品番	TKJ33U3BL	品名	台付シングル13 (台所)	(JIS)	1 / 3
----	-----------	----	---------------	-------	-------

<b>金具補修品互換性情報</b>		製品の前期型品・後期型品を識別し、それぞれに対応した補修品を選定してください。			2-A1-0012
件名	カートリッジ押えの補修品選定注意情報				
対象製品	TKG33UX	TKG33UKX	TKG33UYX	TKG33UYKX	
	TKJ33C3	TKJ33C3Z	TKJ33U3	TKJ33U3Z	
	TKG39JX	TKJ33U3BL			
<b>前期・後期型製品識別方法</b>					
前期型品		切替時期 2005年11月頃		後期型品	
水栓本体 【樹脂製】			水栓本体 【金属製】

- ・【金具補修品互換性情報】カートリッジ押えの補修品選定注意情報

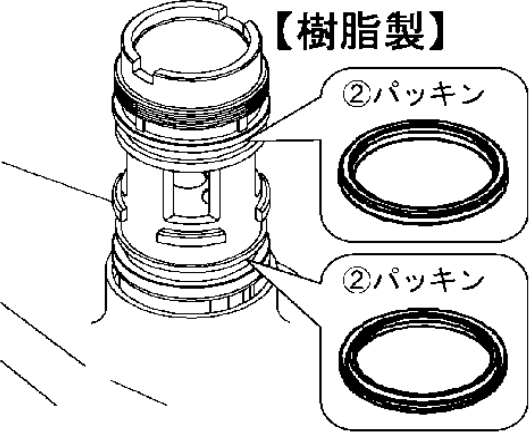
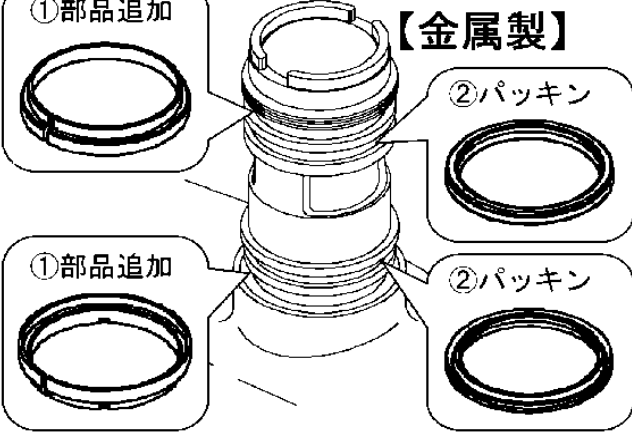
<b>補修品選定</b>					
前期型品			後期型品		
カートリッジ押え			カートリッジ押え

①部品 不要			①部品 		
<b>前期・後期型品共通</b> ②パッキン					
注意：UパッキンをXパッキンに変更しています。 補修の際は2個同時交換して下さい。 <b>TH93A74Z2 (Xパッキン2個入り)</b>
